PIETRAMONTECORVINO

PROGETTO DEFINITIVO

di un Parco Eolico composto da n. 6 aerogeneratori di potenza nominale pari a 6,2 MW con abbinato sistema d'accumulo (BESS) della potenza nominale di 12 MW, da ubicarsi in agro del comune di Pietramontecorvino (FG) - località "Acquasalsa - Vado Bianco" e delle opere connesse e delle infrastrutture indispensabili da ubicarsi in agro del comune di San Severo (FG)

CONTRODEDUZIONI ENTI RESE IN PROCEDURA DI VIA

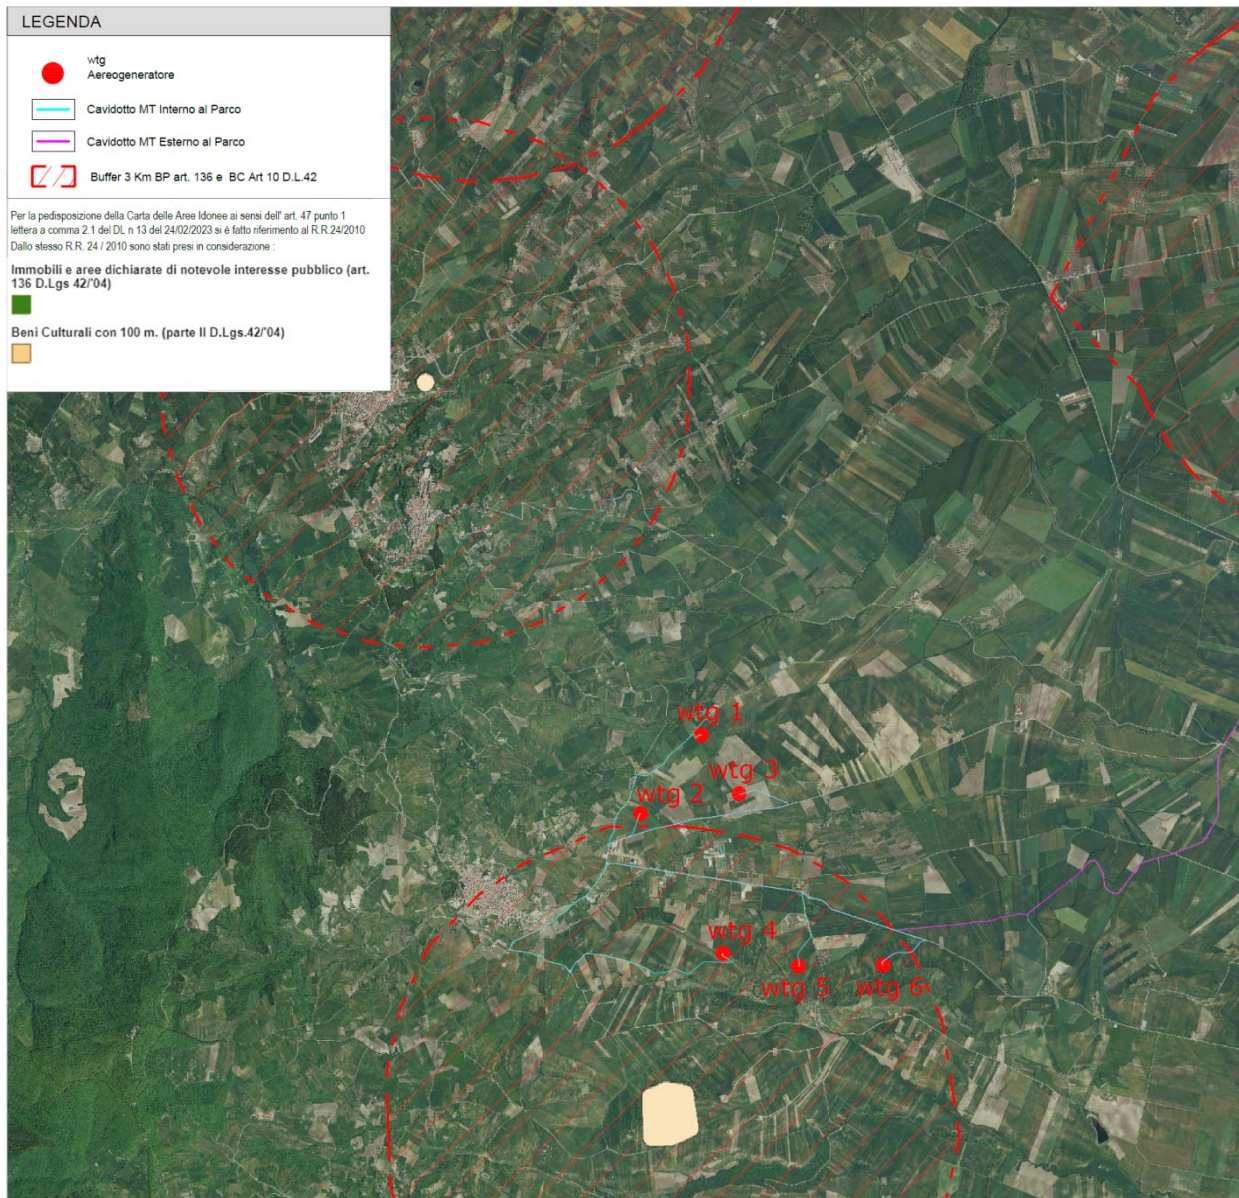
In merito alla prima censura operata dal Comune di Pietramontecorvino: *"almeno 3 delle 6 pale ricadono in aree particolarmente sensibili con presenza di aree e beni di notevole interesse culturale di cui alla parte seconda del D.Lgs. 42/2004, nonché ricadono in zone all'interno di coni visuali la cui immagine è storicizzata ed identifica i luoghi anche in termini di notorietà internazionale di attrattiva turistica"* si specifica che:

1) **nessuno degli aerogeneratori di progetto interferisce direttamente con beni paesaggistici (BP)** tutelati ai sensi della parte seconda del D.Lgs. 42/2004, come ben rappresentate nella tavola a corredo del SIA denominata "6AP 1.2" nè interferisce direttamente con gli Ulteriori Contesti Paesaggistici (UCP_Componenti Culturali e Insediative), introdotti dalla Regione Puglia con il Piano Paesaggistico Territoriale Regionale (PPTR) approvato con DELIBERAZIONE DELLA GIUNTA REGIONALE 16 febbraio 2015, n. 176 e s.m.i, di cui all'art. 7, comma 7, delle NTA, individuati e disciplinati dal PPTR ai sensi dell'art. 143, comma 1, lett. e), del Codice (Vd. All.1 "PPTR COMPONENTI CULTURALI SOLO PARCO");

2) **nessuno degli aerogeneratori di progetto ricade all'interno di coni visuali** così come definiti all'art. 38, comma 3, lett. X e all'art. 85, punto n. 4, delle NTA del PPTR, come ben rappresentate nella tavola a corredo del SIA denominata "7AP 1.2" (Vd. All.2 "PPTR COMPONENTI PERCETTIVE SOLO PARCO).

Giova sottolineare che le disposizioni di cui al comma 8 dell'art. 20 del D.L. 199/2021, come modificato dall'art. 47 del D.L. n. 13/2023, convertito in L. n. 41 del 21 aprile 2023, recante *"Disciplina per l'individuazione di superfici e aree idonee per l'installazione di impianti a fonti rinnovabili"* ha di fatto annullato tutte le precedenti Leggi o Regolamenti regionali che individuavano aree non idonee, nelle more dell'individuazione delle aree idonee sulla base dei criteri e delle modalità stabiliti dai decreti di cui al comma 1.

COMPONENTI PERCETTIVE SOLO PARCO

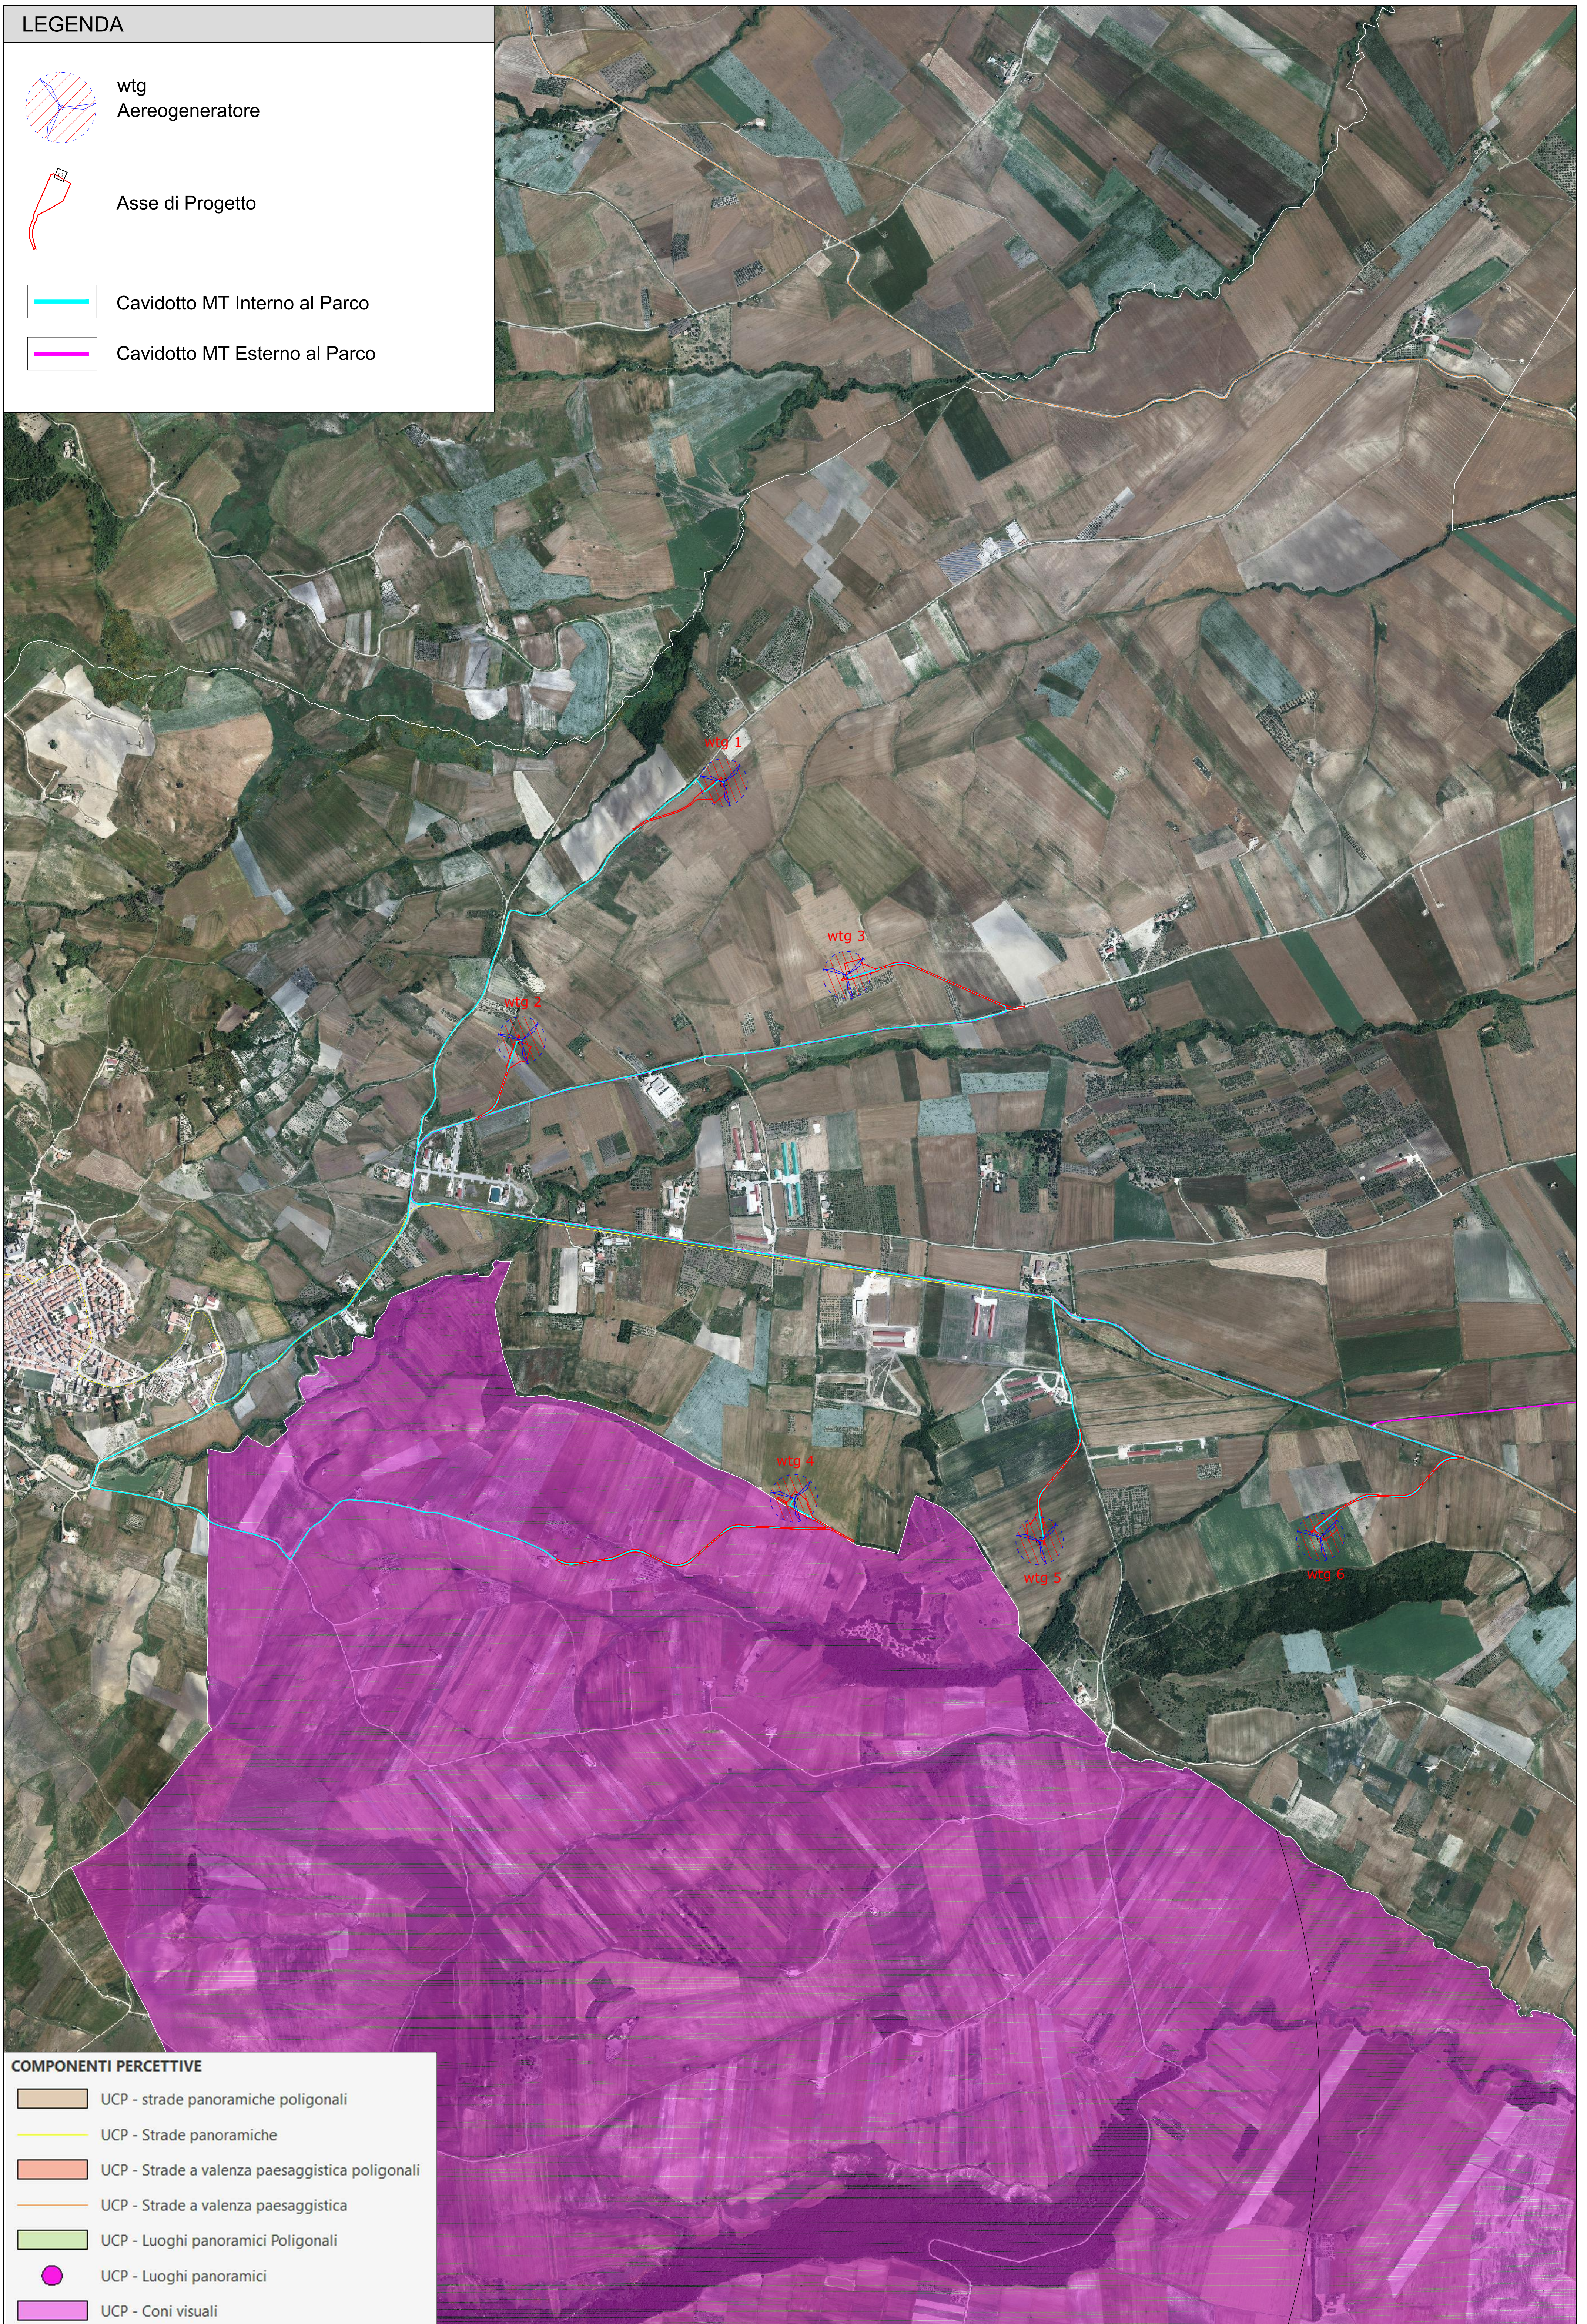
In merito alla seconda censura operata dal Comune di Volturino: *"Fa parte della progettazione l'elaborato TAV 7AP-PPTR COMPONENTI PERCETTIVE ove NON È riportato il CONO VISUALE DI "TORRE DI MONTECORVINO" e ancora: "Gli aerogeneratori dal n. WTG4 e WTO 5 (ricadenti catastalmente sul foglio n. 6 del Comune di Pietra Montecorvino) sono ricompresi nelle aree soggette ai VINCOLI UCP (ULTERIORI CONTESTI PAESAGGISTICI) ART. 143 C. 1 LETT. E) D. LGS N. 42/2001 - (CONI VISUALI - TORRE DI MONTECORVINO -CONO VISUALE AD ALTA VISIBILITÀ (3KM))"*, si specifica che:

2) nessuno degli aerogeneratori di progetto ricade all'interno di coni visuali così come definiti all'art. 38, comma 3, lett. X e all'art. 85, punto n. 4, delle NTA del PPTR (Vd All.2 "PPTR COMPONENTI PERCETTIVE SOLO PARCO).
